МИНИСТЕРСТВО КУЛЬТУРЫ
РОССИЙСКОЙ ФЕДЕРАЦИИ

ПРИКАЗ

№ 266

О внесении изменений в приложения № 1, № 2 к приказу Минкультуры России от 12 августа 2016 г. № 1864 «Об утверждении требований к осуществлению деятельности и градостроительным регламентам в границах территории объекта культурного наследия федерального значения - достопримечательное место «Древний город Херсонес Таврический и крепости Чембало и Каламита», расположенного в городе Севастополе»

Лист 89

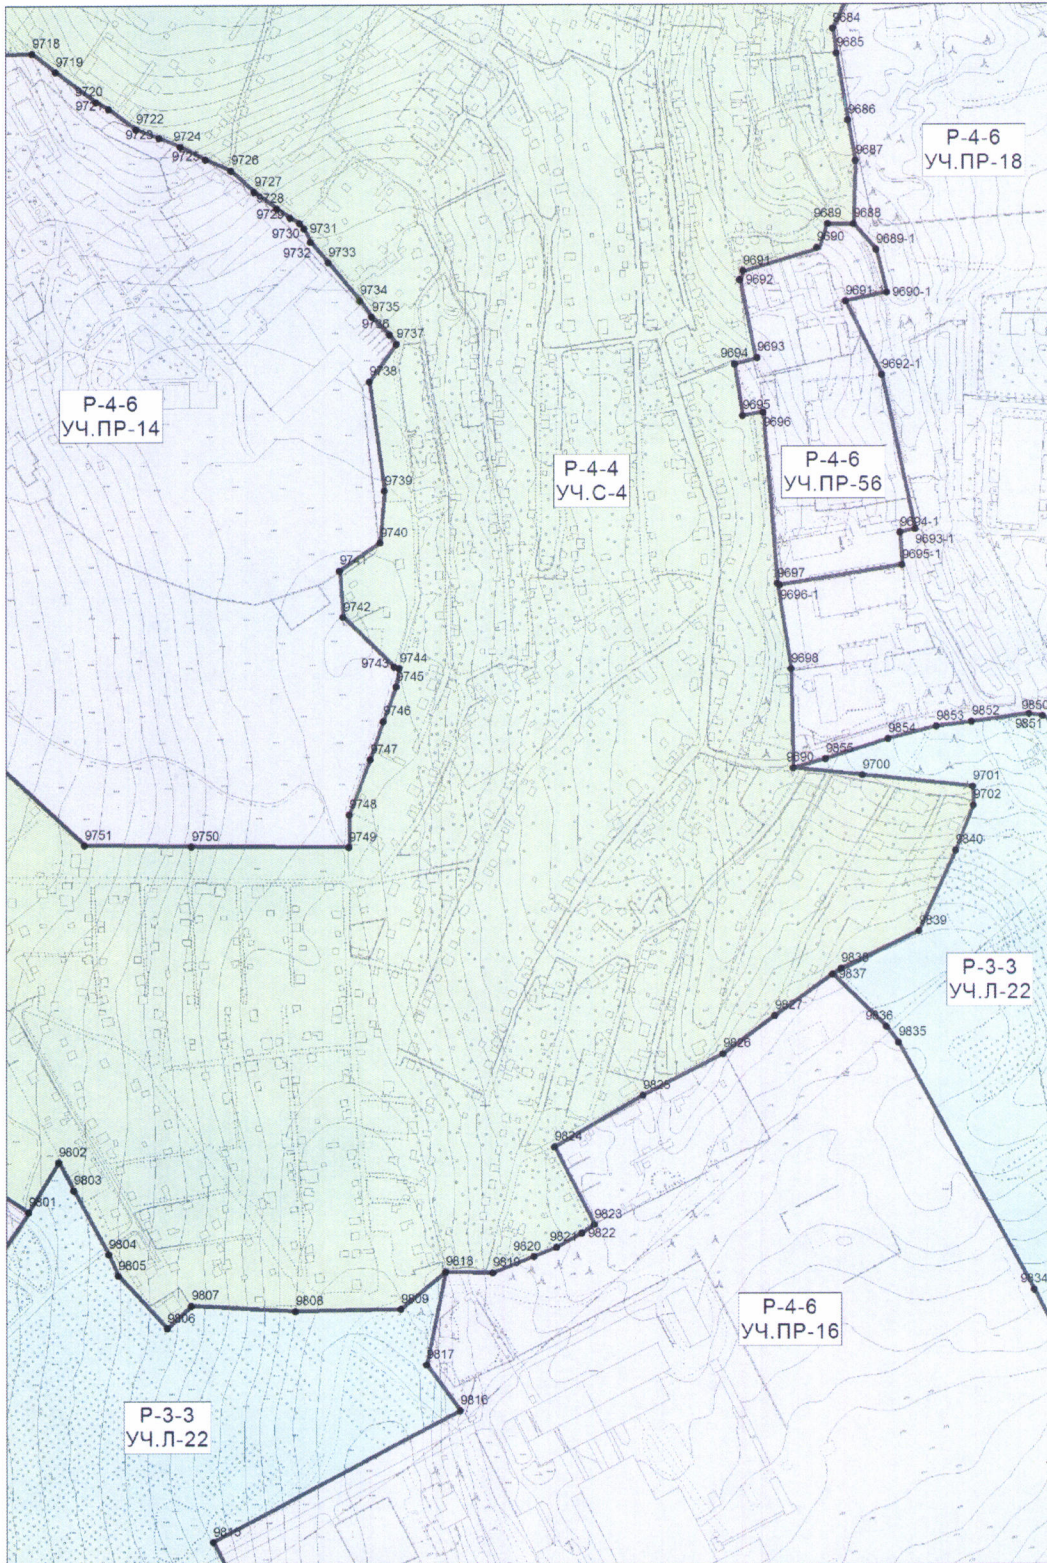
2.1. Карту (схему) требований к осуществлению деятельности и градостроительным регламентам в границах территории объекта культурного наследия федерального значения - достопримечательное место «Древний город Херсонес Таврический и крепости Чембало и Каламита» (далее – Карта (схема) изложить в следующей редакции:

2.2. Лист Карты (схемы) № 89 изложить в следующей редакции:

«64. В границах регламентного участка Р-4-6 выделяются участки ПР-1 - ПР-56.»;

«65. В границах участков ПР-1 - ПР-56 (территории, преимущественно занятые объектами промышленности и специального назначения) разрешается:»;

| ПР-56 | 15 | Не регламентируется | 60 | Вид разрешенного использования - обеспечение обороны и безопасности; размещение объектов транспорта; производственная деятельность. |
